**Муниципальное бюджетное
общеобразовательное учреждение
«Средняя общеобразовательная школа
№ 40 имени Героя Советского Союза
В.А. Скугаря»
муниципального образования городской
округ Симферополь
Республики Крым**

**ПАСПОРТ
ДОСТУПНОСТИ**

**Паспорт доступности
МБОУ «СОШ № 40 имени Героя Советского Союза В.А. Скугаря»
№ 2**

**Акт обследования
объекта социальной инфраструктуры
к паспорту доступности оси
№ 2**

фото 23

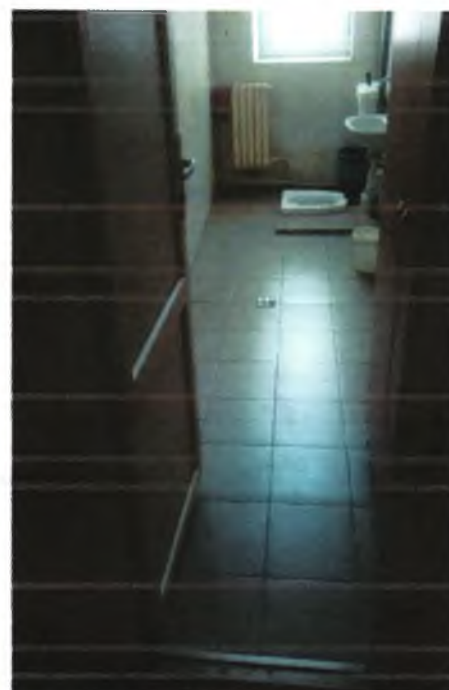
- здание лит «Б»			23	Отсутствуют предупреждающие тактильно - контрастные указатели перед препятствиями (дверьми , лестничными маршами).	С	На участках пола нанести предупреждающе тактильно - контрастные указатели перед дверьми на расстоянии 0,3 м (если дверь открывается по ходу движения) или на расстоянии ширины полотна двери (если дверь открывается навстречу движения), и на расстоянии 0,3 м от внешнего края проступей верхней и нижней ступеней лестничных маршей.

Фото 34

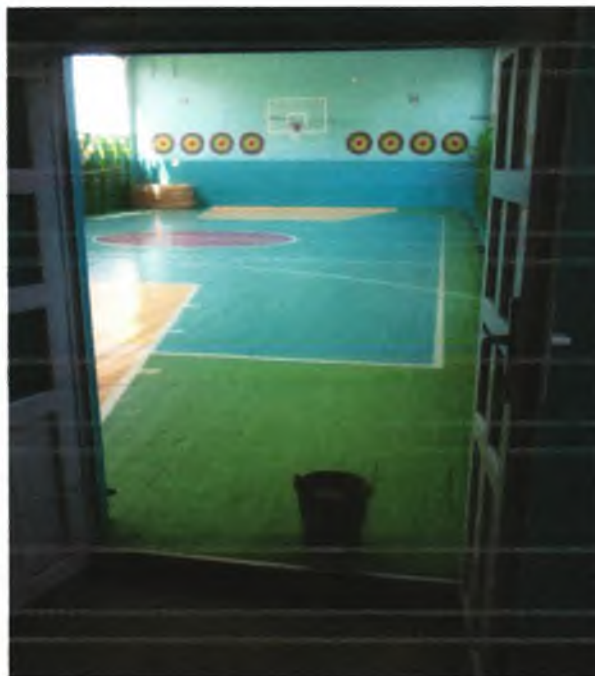
3.5	Двери (внутренние)	есть		26, 34, 35, 36, 39, 42, 45, 47, 48, 56- 58, 60- 61, 63- 66, 68- 70	Ширина некоторых створок двустворчатых дверей и ширина однопольных дверей менее 0,9 м; Дверные пороги высотой более 0,014 м.	К К,О	- ширина створки двери и дверных полотен должна быть не менее 0,90 м; - дверные пороги не должны превышать 0,014 м	ТР, Орг, ТСР

Фото 38 (путь в раздевалку мальчиков)

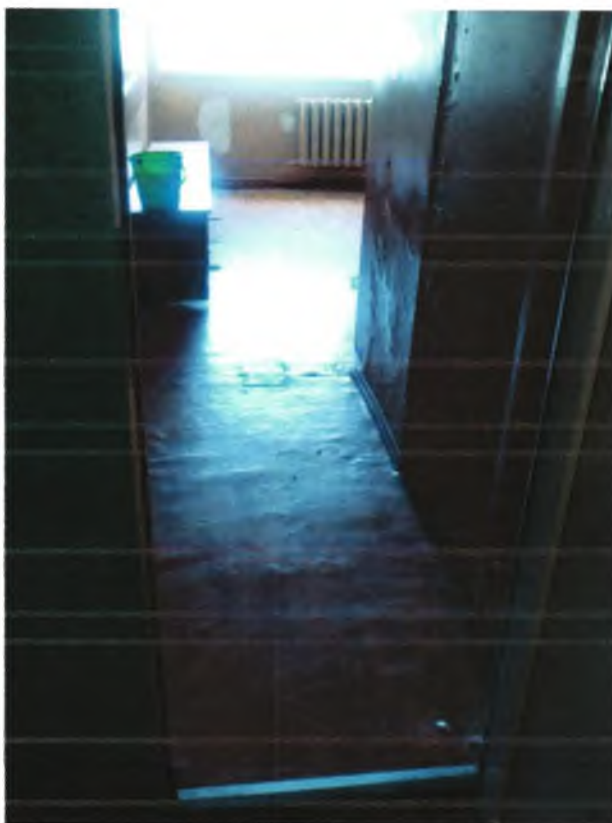
3.2	Лестница (внутри здания) - основная школа	есть		28, 30, 38, 40, 51, 54, 55	Отсутствует контрастная маркировка краевых ступенях всех маршей лестниц.	С	На проступях краевых ступеней лестничных маршей должны быть нанесены одна или несколько противоскользящих полос общей шириной 0,08-0,1 м, контрастных с поверхностью ступени (жёлтого цвета).	ТР, ТСР , Орг
					Лестница не дублируется подъёмным устройством.	К	Приобретение мобильного подъёмника.	
				30, 38,	На отдельных лестничных маршах отсутствуют поручни для опоры.	О	Оборудовать поручни вдоль маршей лестниц.

фото 71

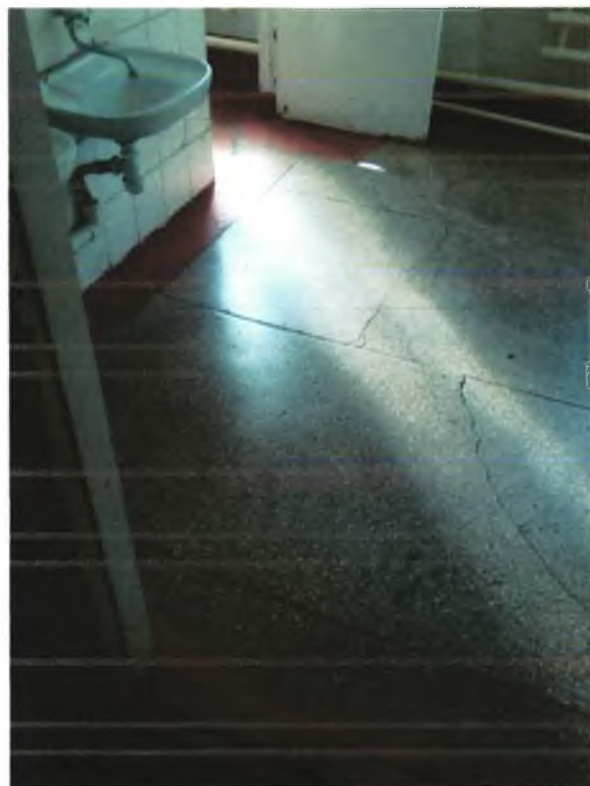
5.1	Туалетная комната	есть		24, 70- 73	Отсутствуют: -универсальные туалетные кабины; - унитазы, - опорные поручни у раковин, - тревожная сигнализация.	К, О, С	Универсальная туалетная кабинка в санитарно- гигиенических помещениях должна иметь размеры не менее: ширина - 2,2 м, глубина - 2,25 м, ширина двери - 0,9 м, дверные пороги высотой не более 0,014 м. <u>В кабинках</u> <u>доступных для</u> <u>МГН должны</u> <u>быть</u> <u>предусмотрены:</u> – унитазы с откидными опорными поручнями и откидными сидениями; - стационарные поручни для опоры у раковины; – места крепления для костылей, тростей. – тревожная сигнализация.	Орг, ТСР, КР
